تاریخ: ۸۹/۰۷/۲۴
شماره: ۱۳۸۹-۹۳
کد مرکز: ۱۳۰۴۳
نوع خودرو: پژو ۴۰۵ پارس سمند

اطلاعیه فنی - تعمیراتی

عنوان: دستورالعمل رفع صدای زوزه گیربکس

لیور بهینه طرح ۲

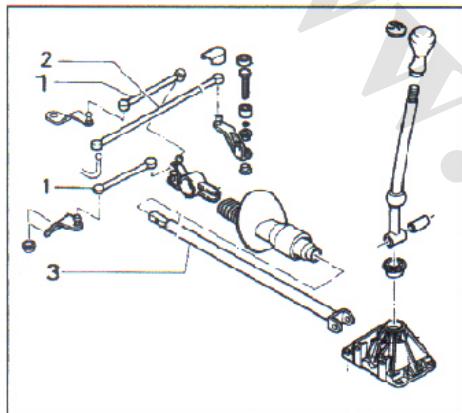
- تعویض میل رابطهای تعویض دنده کوتاه و بلند (ماهکها) و جایگزینی آن با نوع CKD با شماره فنی های زیر:

- تعویض لیور دسته دنده (میله طولی تعویض دنده) و جایگزینی آن با لیور بهینه (طرح ۲) به ۱۵۰۲۰۹۳۰۱ + (قطعه شماره ۳)

| ردیف | شرح قطعه | شماره فنی |
|------|---------------------------------------|----------------------------|
| ۱ | میل رابطهای (ماهکها) تعویض دنده کوتاه | ۱۶۸۰۴۰۰۵۰۸ (قطعات شماره ۱) |
| ۲ | میل رابط (ماهک) تعویض دنده بلند | ۱۷۸۰۱۰۱۲۰۷ (قطعه شماره ۲) |
| ۳ | لیور بهینه (طرح ۲) | ۱۵۰۲۰۹۳۰۱ (قطعه شماره ۳) |
